Carte de GMVA utilisées pour la plannification du SCoT-Localisation de la parcelle AE0160 - Arzon

Localisation de la parcelle AE0160 - Zoom de la pointe de Port-Navalo/parcelle AE0160

Cartographie du trait de cote à 30 et 100 ans – extrait de https://carto.gmvagglo.bzh/
16 septembre 2026
Rouge : projection à 30 ans
Jaune : projection à 100 ans

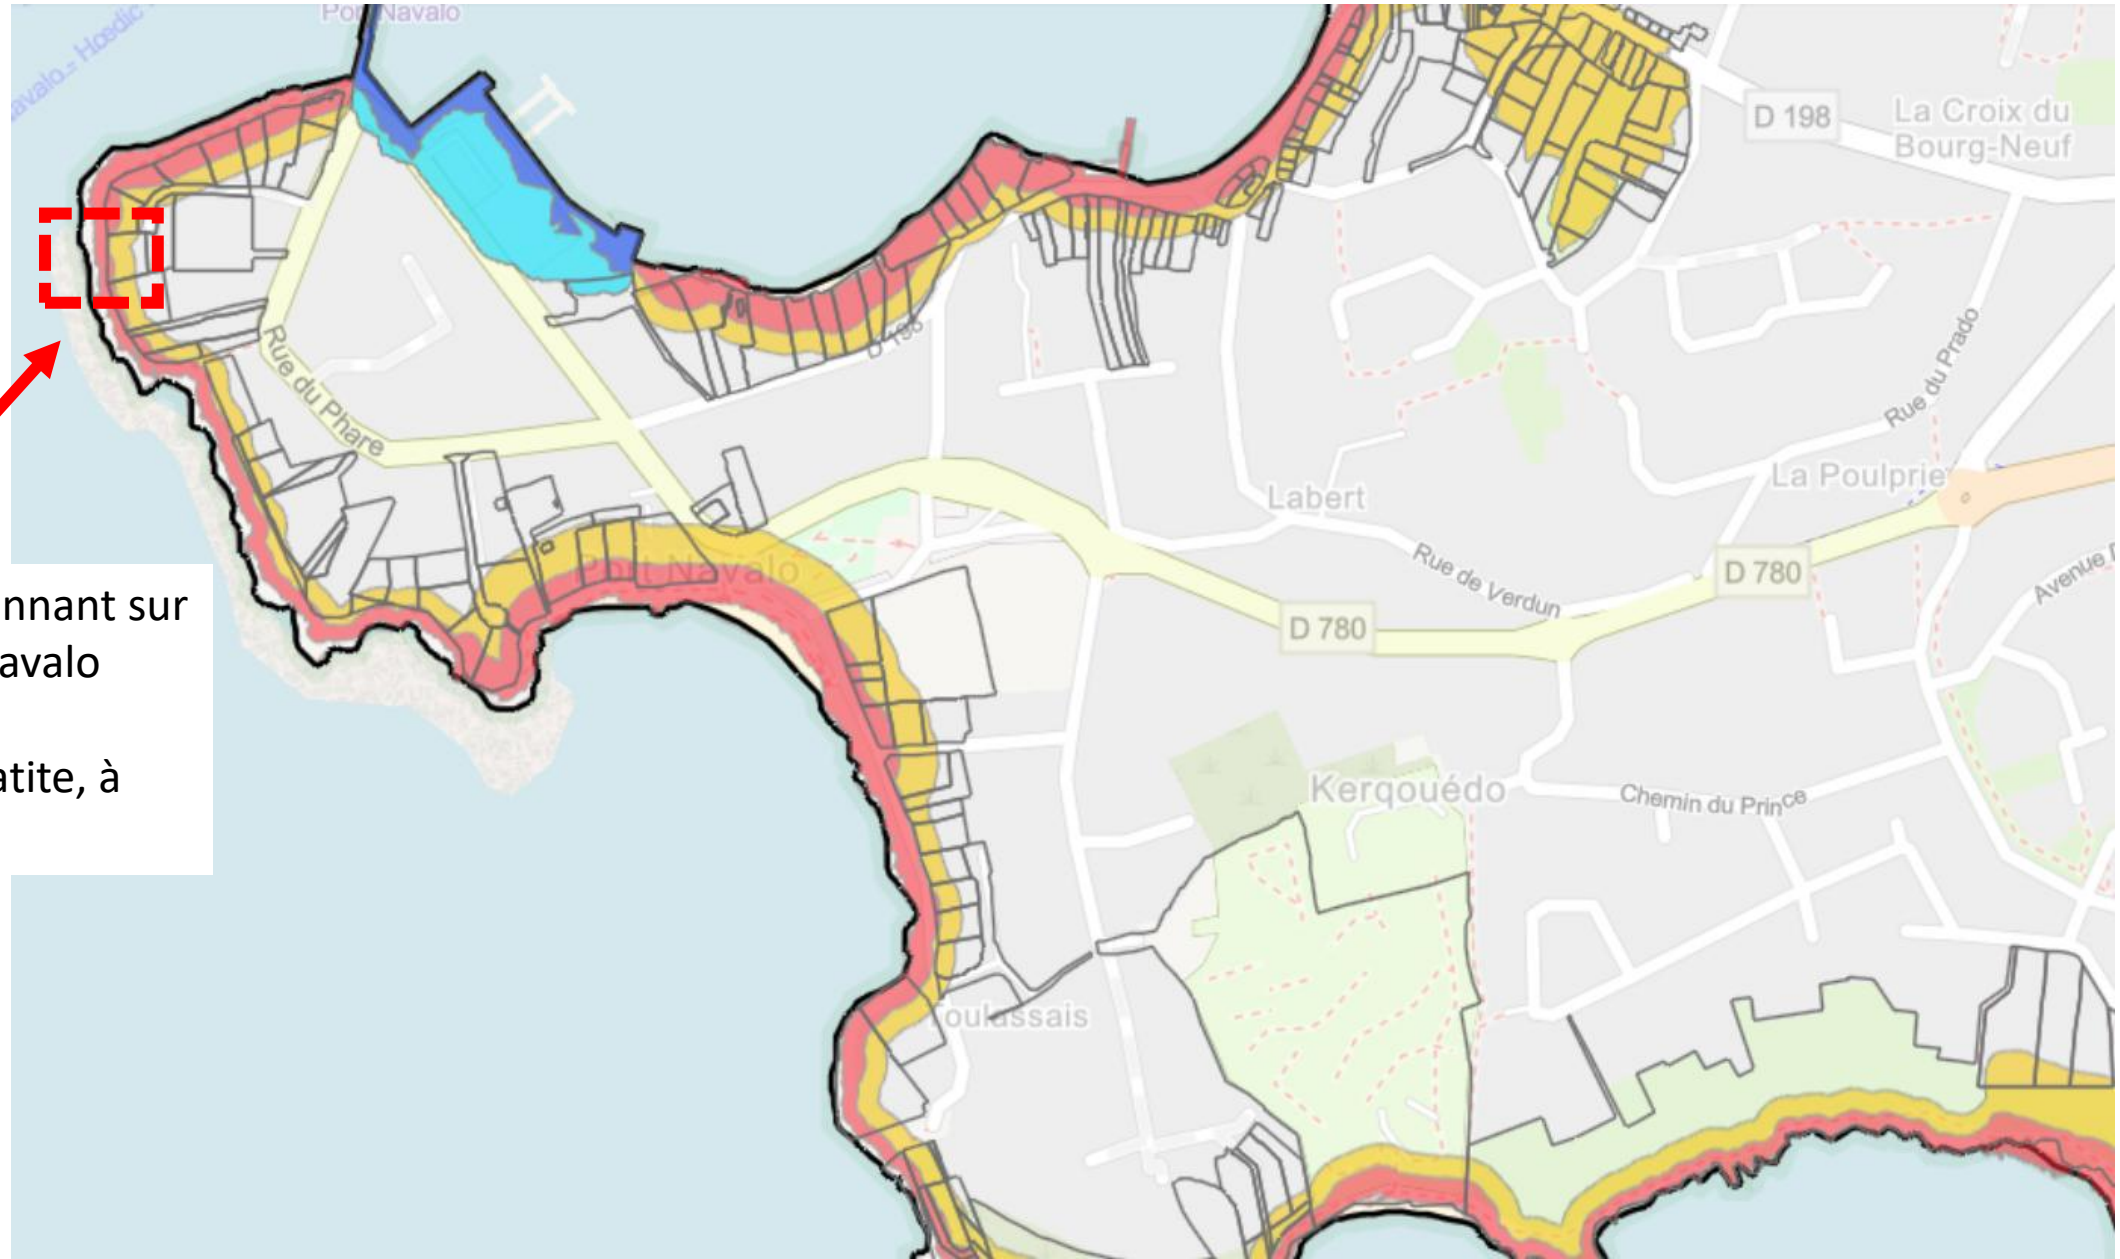
Parcelles donnant sur la pointe du phare à l'entrée du port
Roche dure: type migmatite, à très faible érosion

Parcelle AE0160 donnant sur la pointe de Port-Navalo

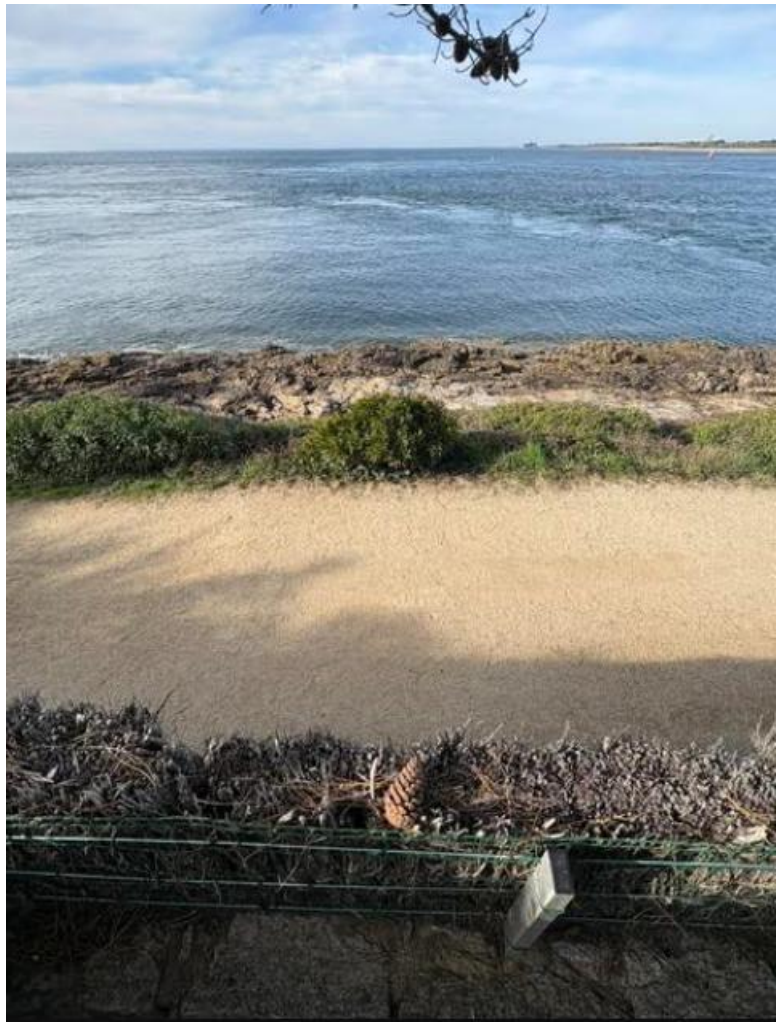
Infrastructure existante: une falaise d'environ 6m de haut bordant le sentier côtier
Mur de pierre délimitant la propriété.
Maison positionnée à 8m de haut

Anomalie: classification erronée de la géomorphologie du terrain

Anomalie: classification erronée de la géomorphologie du terrain

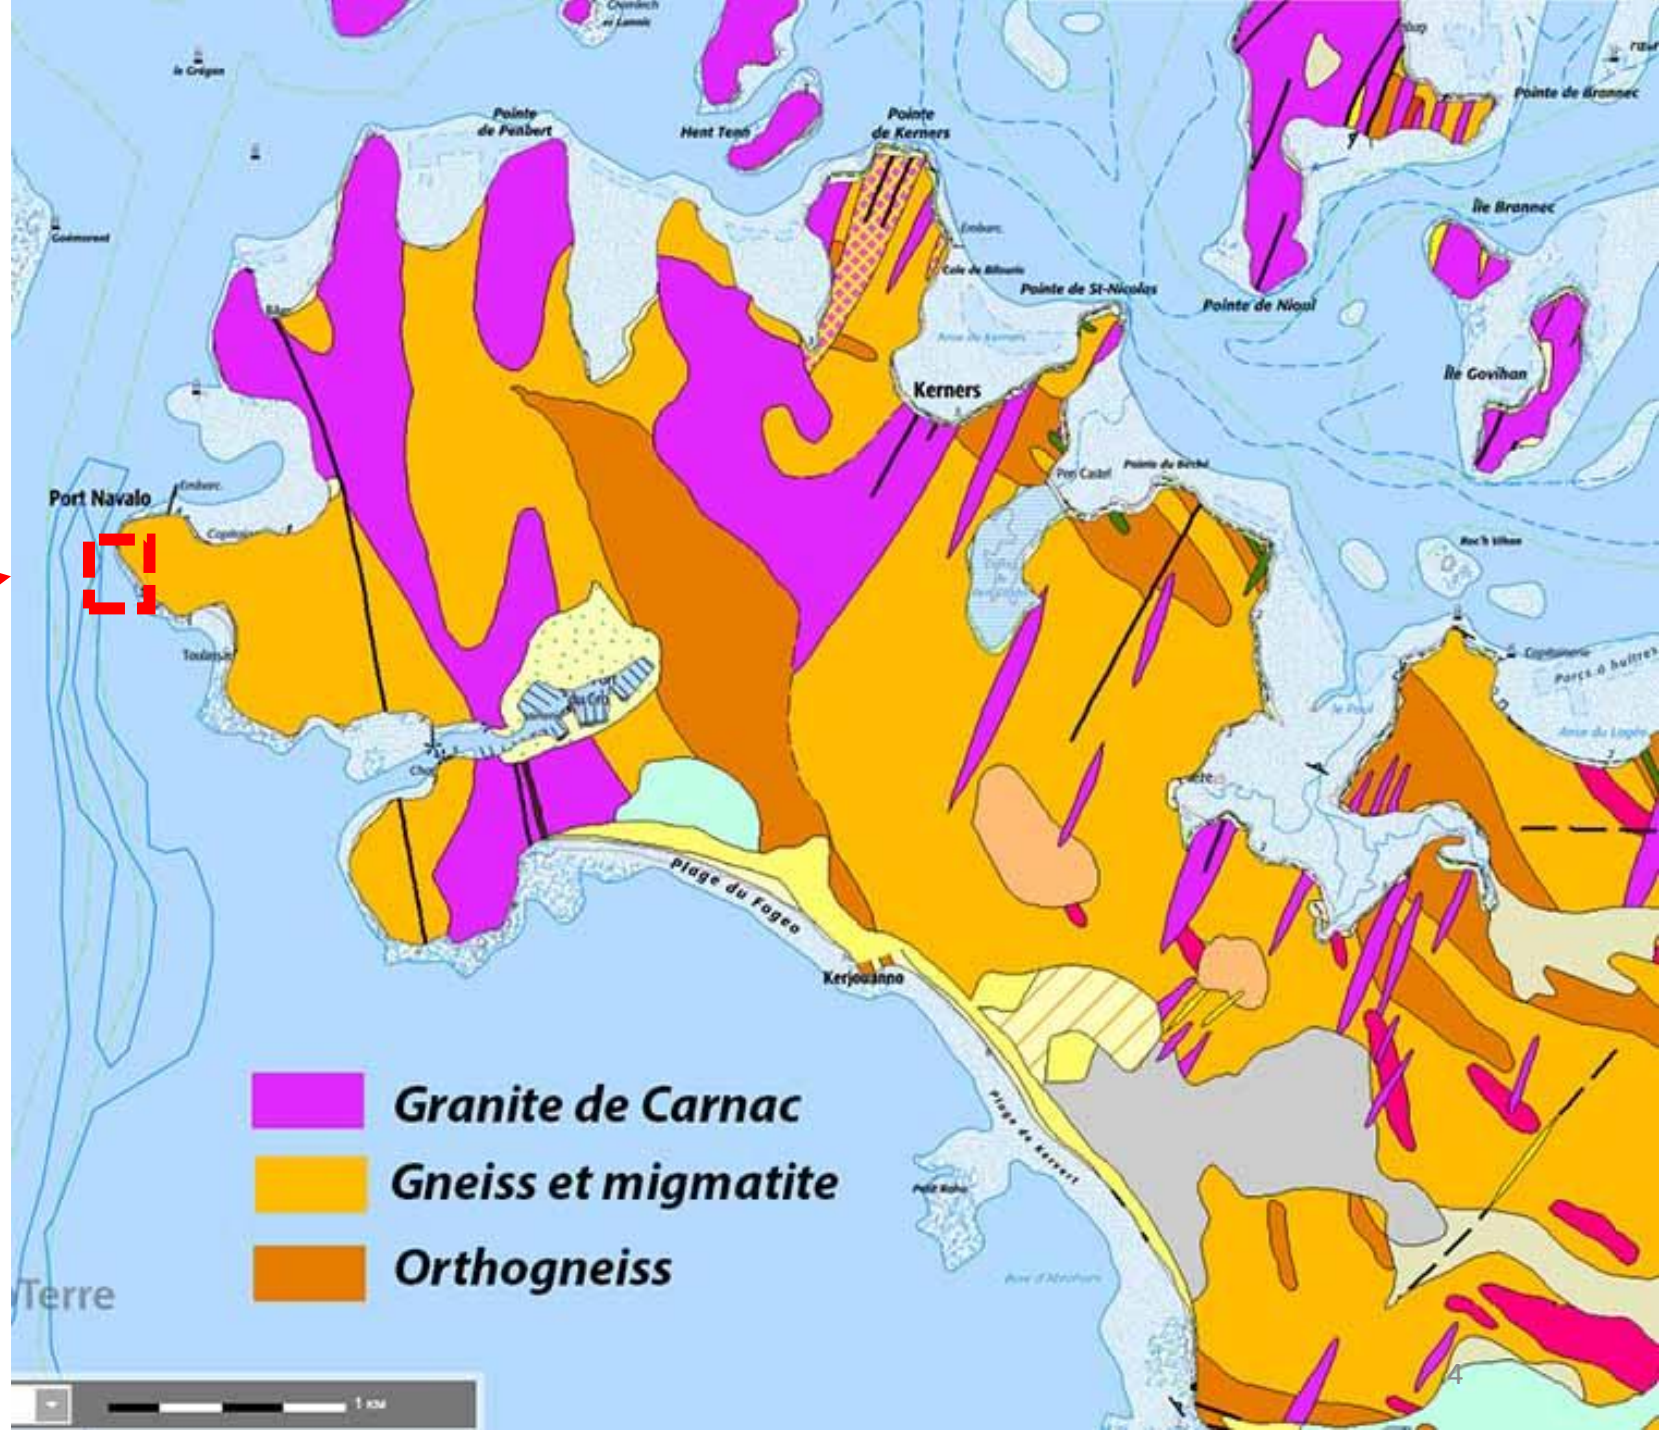
Le recul du trait de côte calculé par GMVA (10m à 30 ans et 25m à 100 ans) est basé sur une moyenne du taux d'érosion départemental qui ne tient pas compte de la spécificité de la roche à savoir de la roche dure migmatite.
La projection de GMVA devant la parcelle AE0160 laisse à penser qu'elle a été faite sur une base de terrain à base de roche friable ce qui est une erreur de classification majeure.

Comme l’indiquent ces photos et information communiquées par ‘Golfe du Morbihan’ la zone de la pointe du phare / entrée du port se trouvent sur de la roche dure migmatite.

Positionnement de la projection de GMVA Vs l'indicateur national de l'érosion publié en 2026 par le Céréma

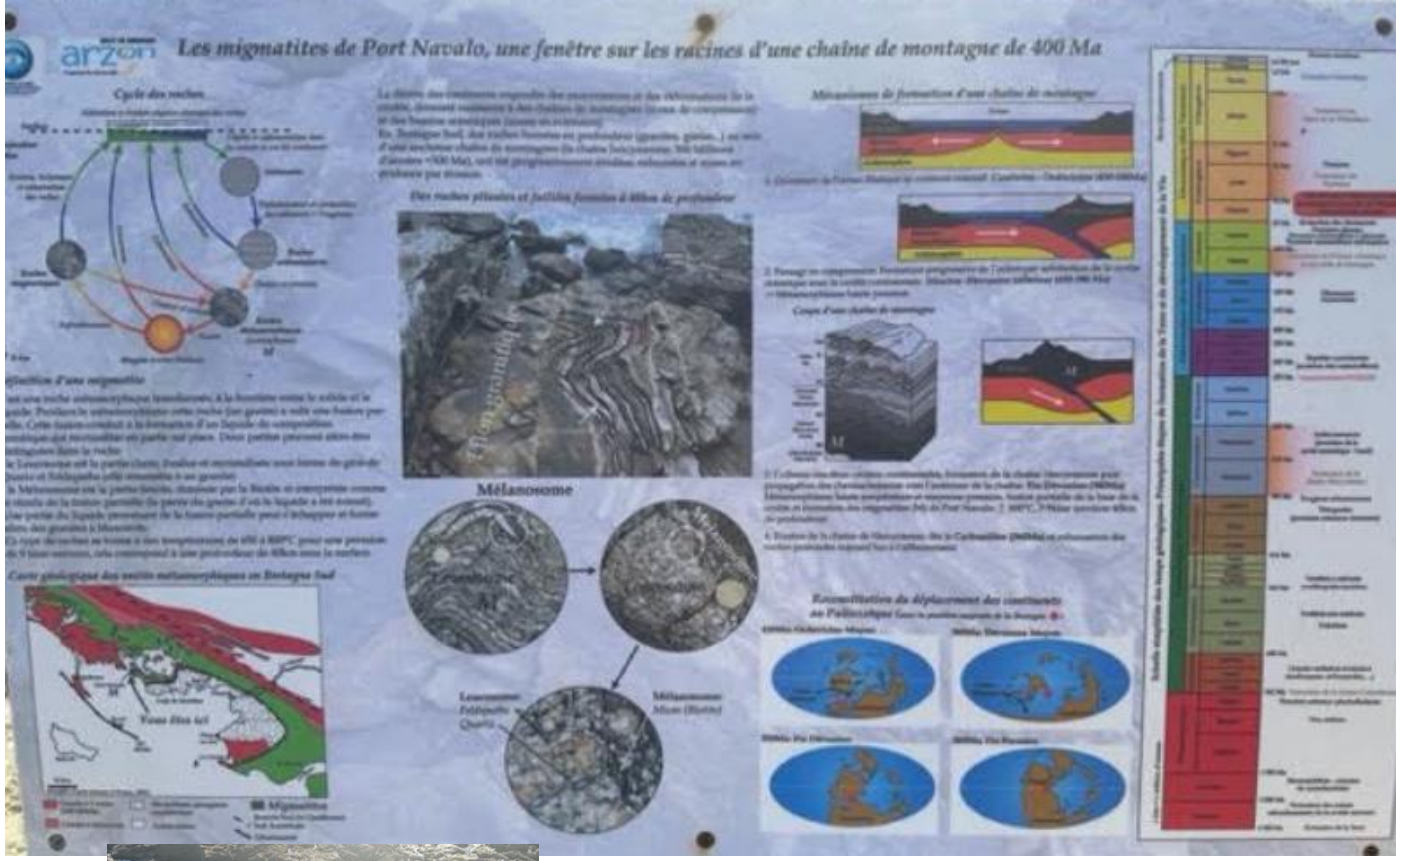
La projection de GMVA avec 10m de recul du trait de côte en 30 ans laisse à penser qu’elle a été faite sur une base de terrain à base de roche friable ce qui est une erreur de classification majeure.

Positionnement de la projection de GMVA Vs l'indicateur national de l'érosion publié en 2026 par le Céréma

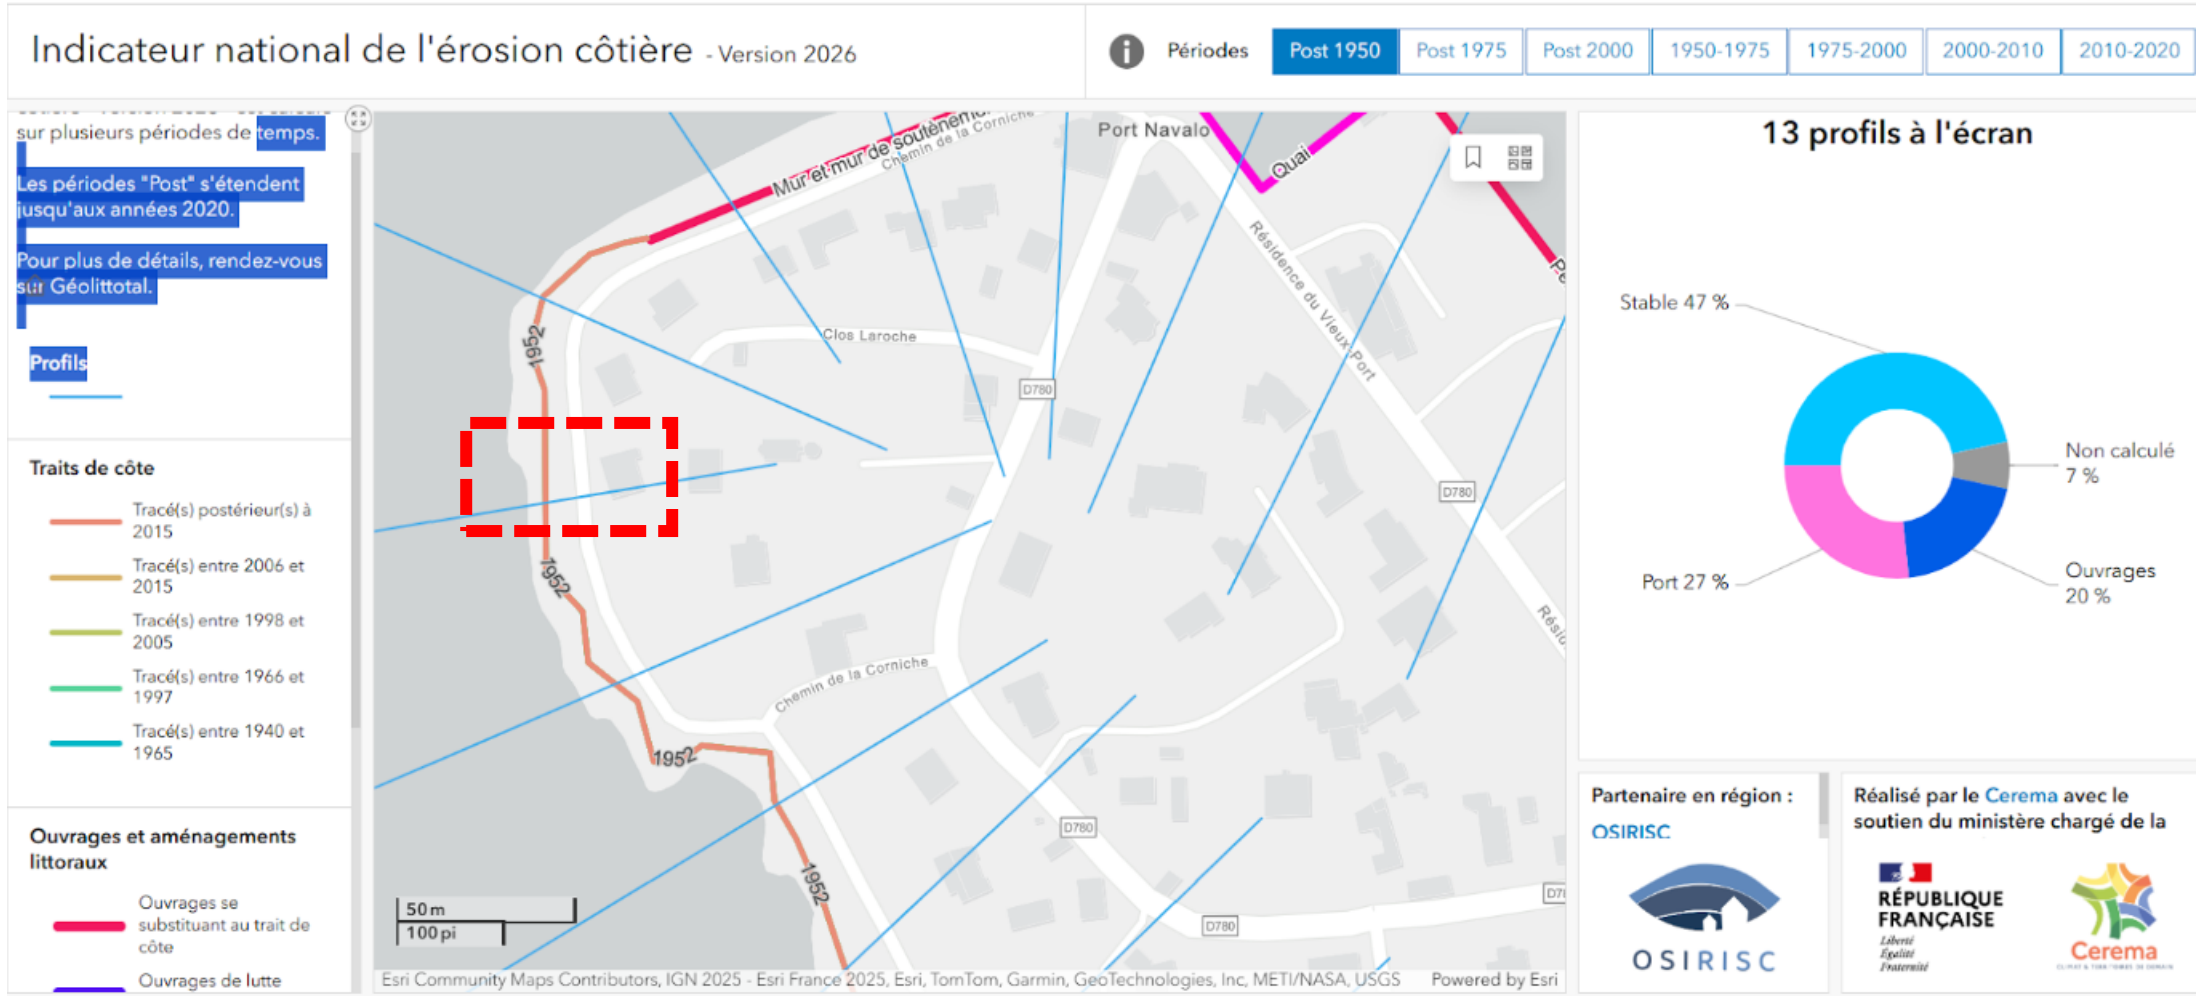
L'érosion côtière sur cette zone est extrêmement faible, le trait de côté n'a pas évolué depuis 1950.

Carte GMVA –SCoT, recul moyen par de près de 10m à horizon 30 ans alors qu'historiquement aucun recul n'a été constaté depuis 1950. Malgré les nombreuses demandes nous n'avons reçu aucune réponse circonstanciée expliquant le détail des hypothèses et du calcul d'un tel recul.

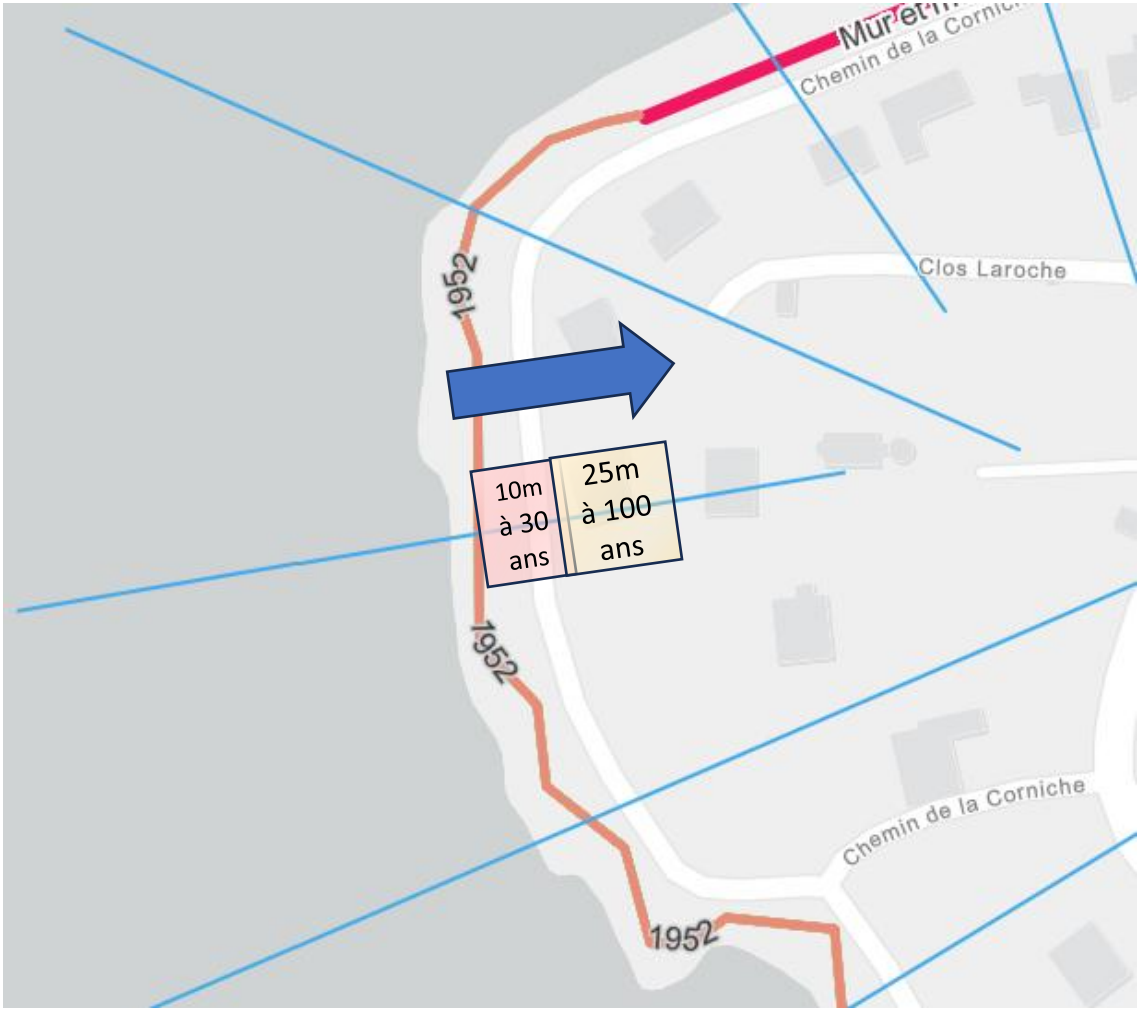
Outre la visualisation très détaillée de l'évolution du trait de côte depuis 1950, le site web propose de la visualiser par périodes : 1950/1975, 1975/2000, 2000/2010, 2010/2020. Depuis 1952 le trait de côte sur le secteur indiqué n'a pas évolué. Les informations du Cerema n'ont pas été prises en compte. L'examen d'un expert sur le terrain aurait permis de confronter les projections à la réalité.
